女川原子力発電所 2 号炉
設置許可基準規則等への適合性について
(固体廃棄物処理系固化装置の固化材変更等)

2023 年 12 月 7 日
東北電力株式会社

2号炉に係る申請書添付参考図を次のとおり変更する。

第 5 図 地下一階機器配置図

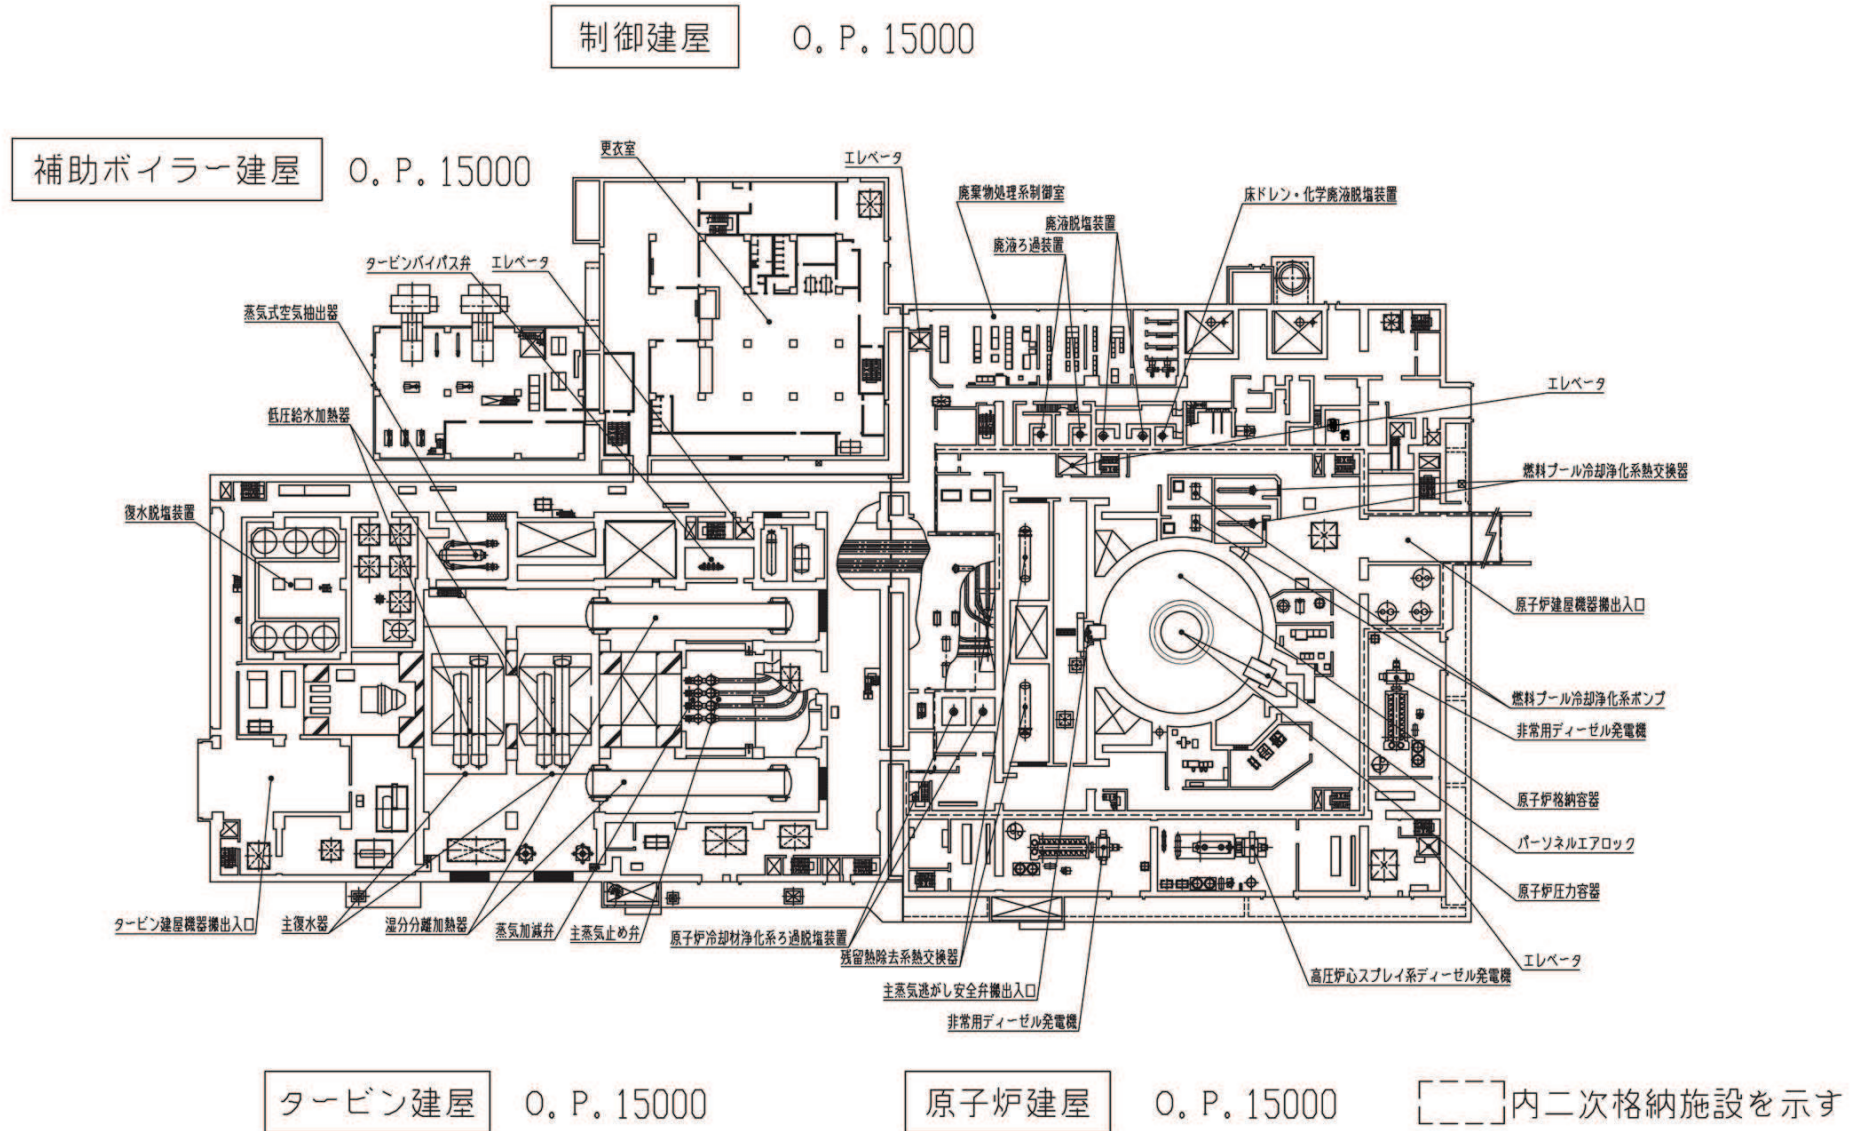
「第5図 地下一階機器配置図」を添付1のとおり変更する。

第 28 図 固体廃棄物処理系系統概要図

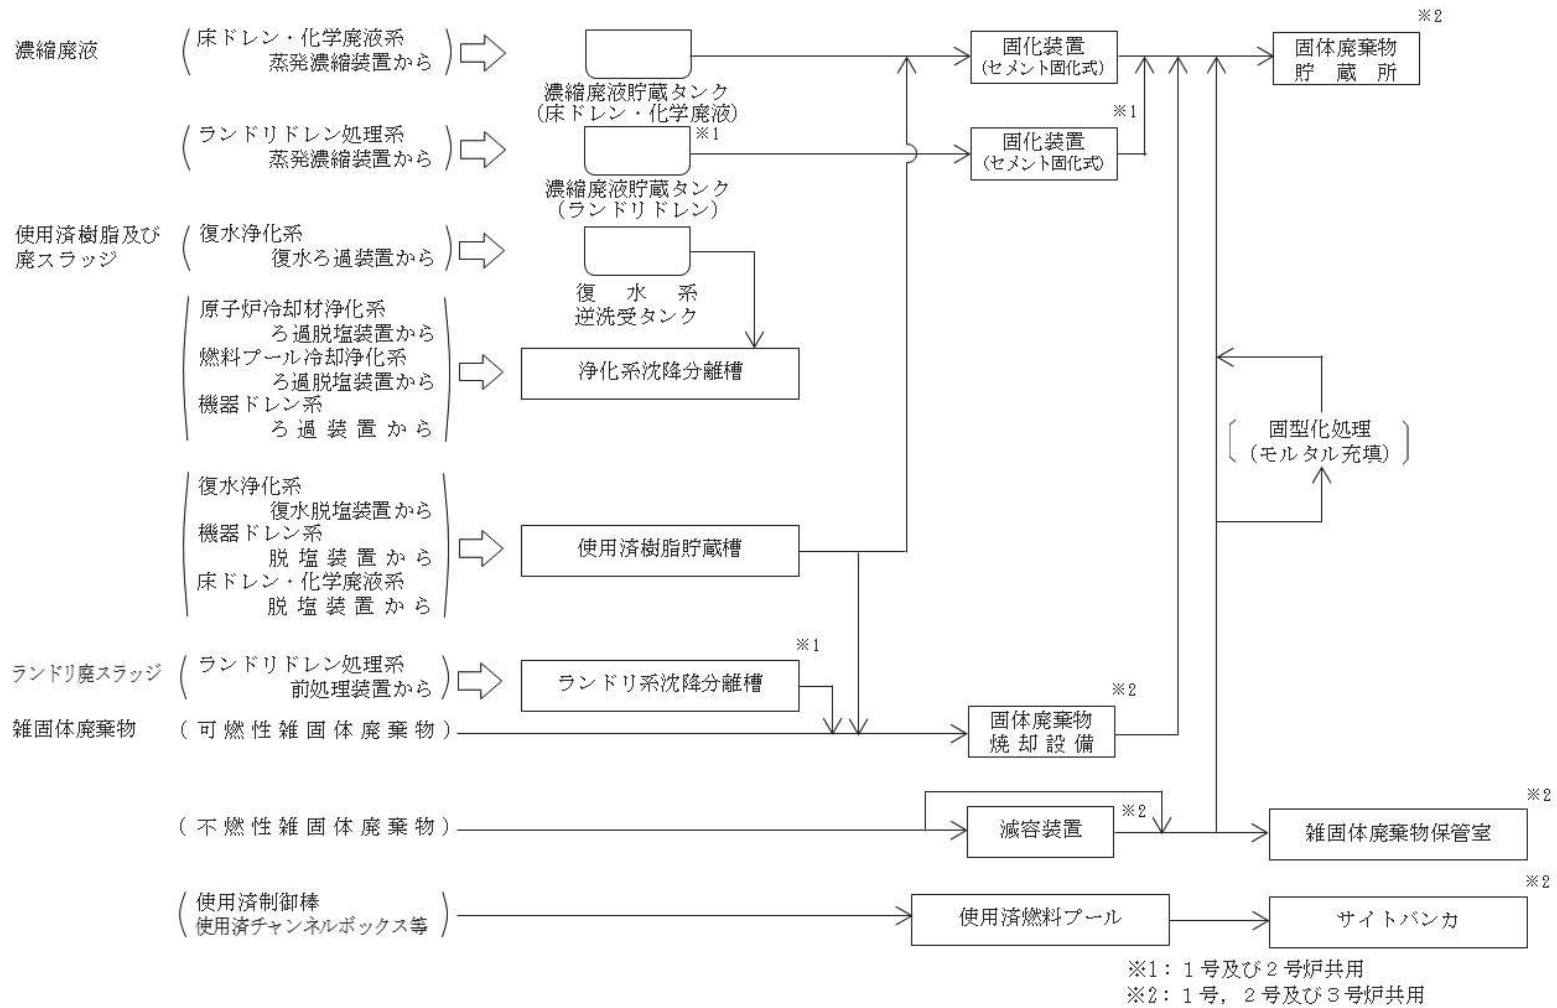
「第28図 固体廃棄物処理系系統概要図」を添付3のとおり変更する。

第 2.5-3 図 地下一階機器配置図

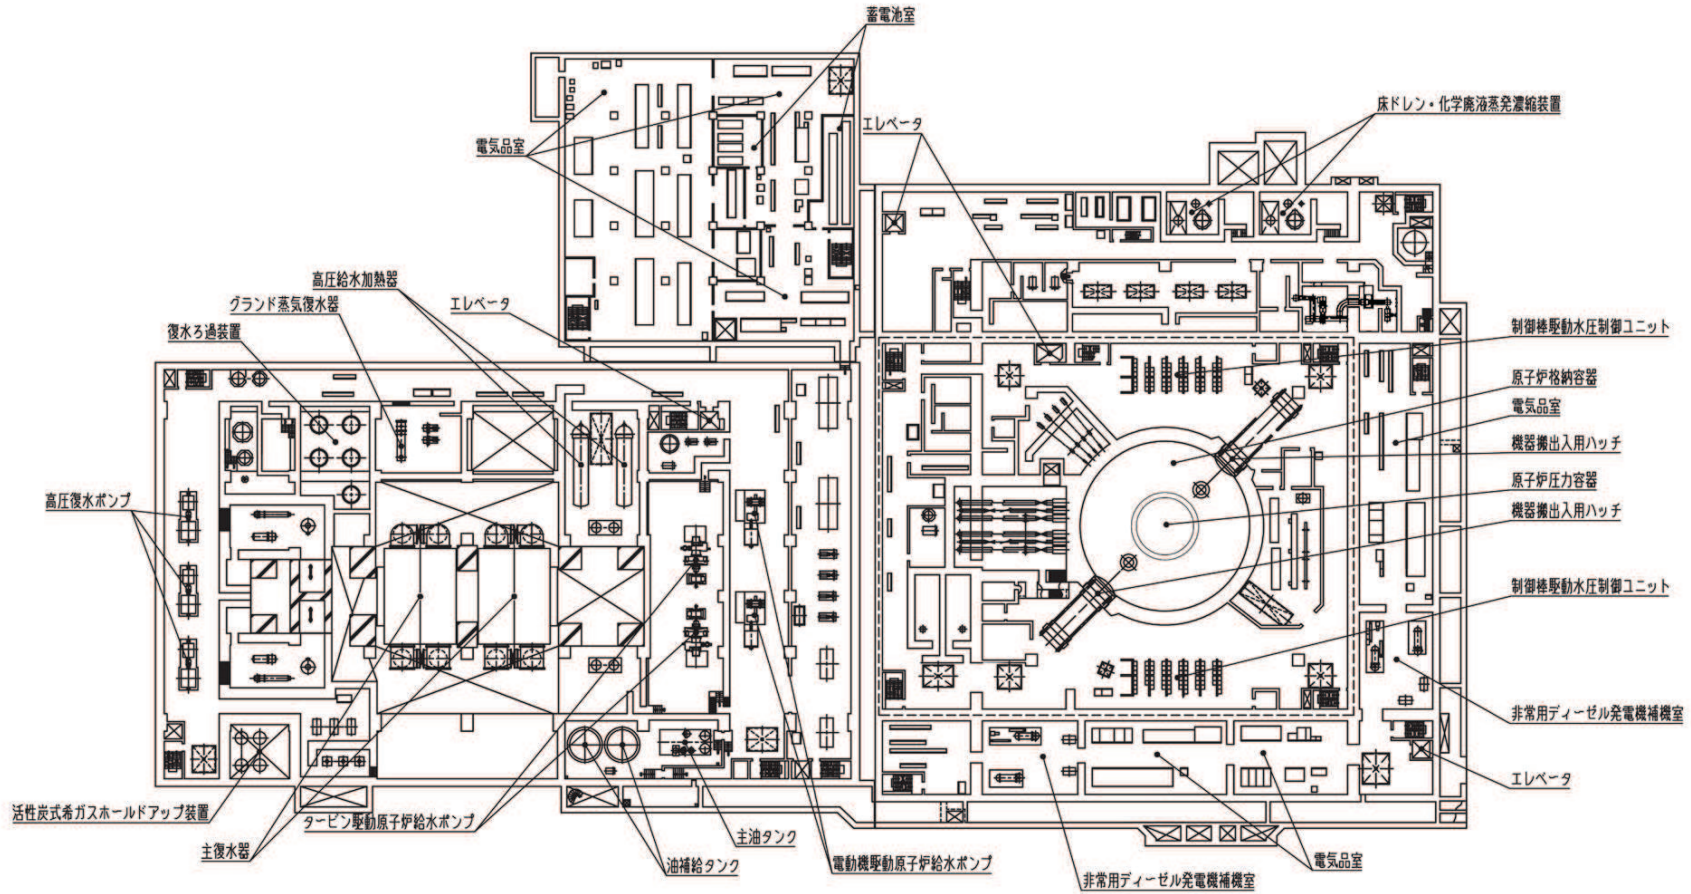
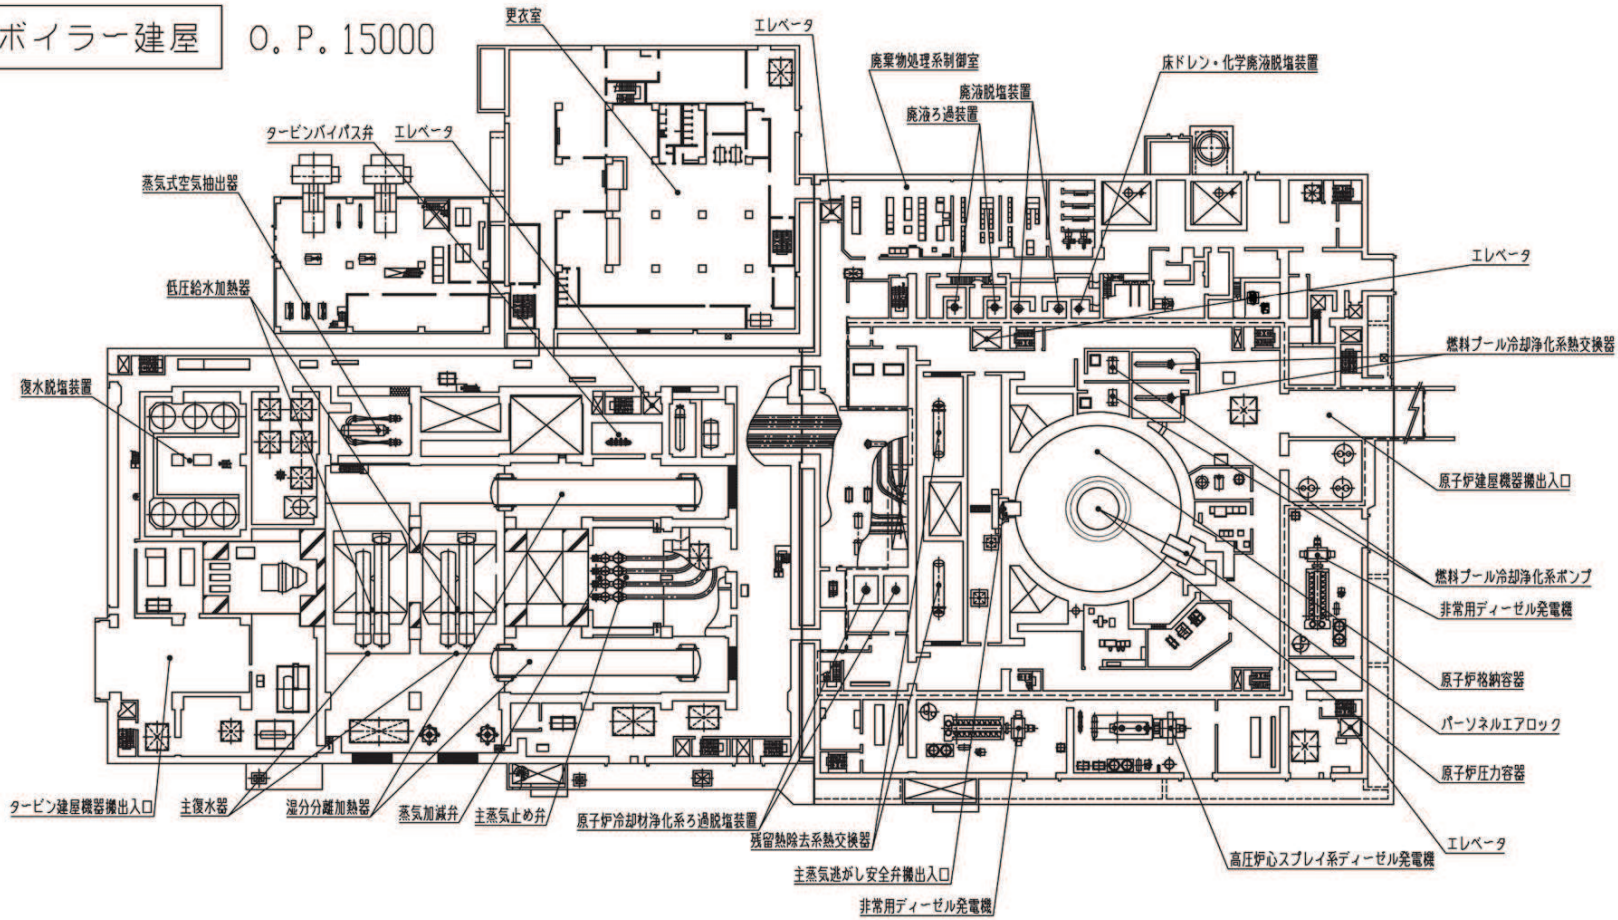
「第 2.5-3 図 地下一階機器配置図」及び「第 2.5-4 図 一階機器配置図」を以下のとおり変更する。

第 7.3-1 図 固体廃棄物処理系系統概要図

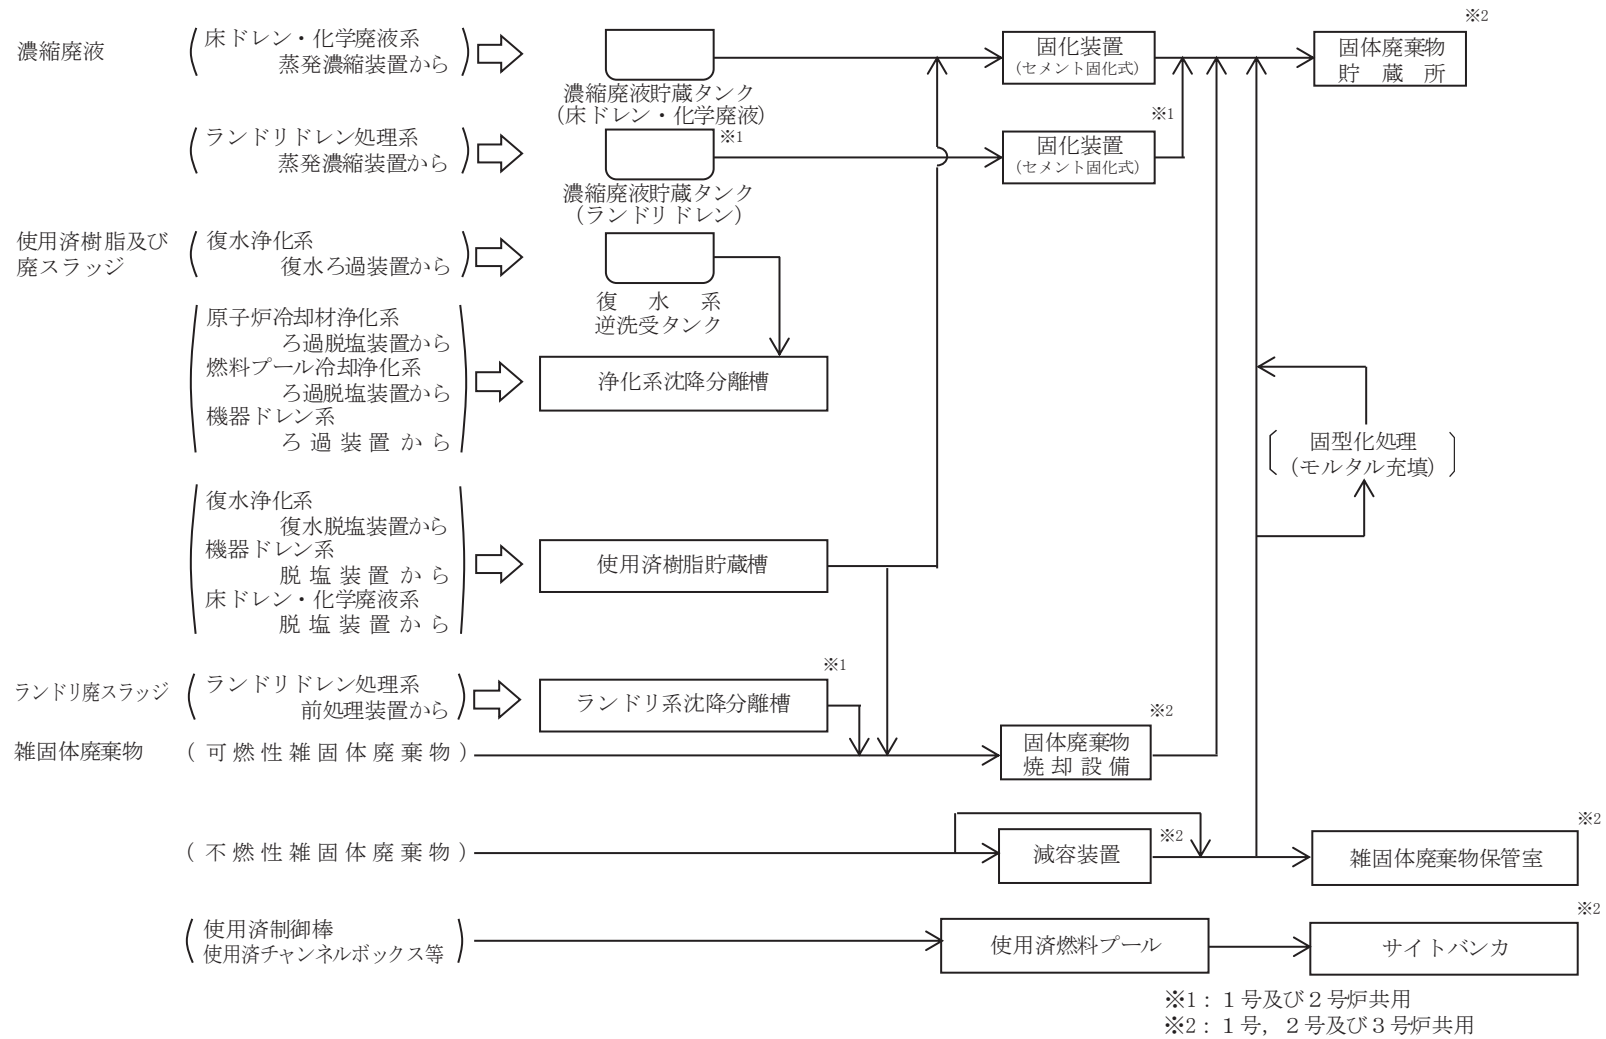
「第 7.3-1 図 固体廃棄物処理系系統概要図」を以下のとおり変更する。
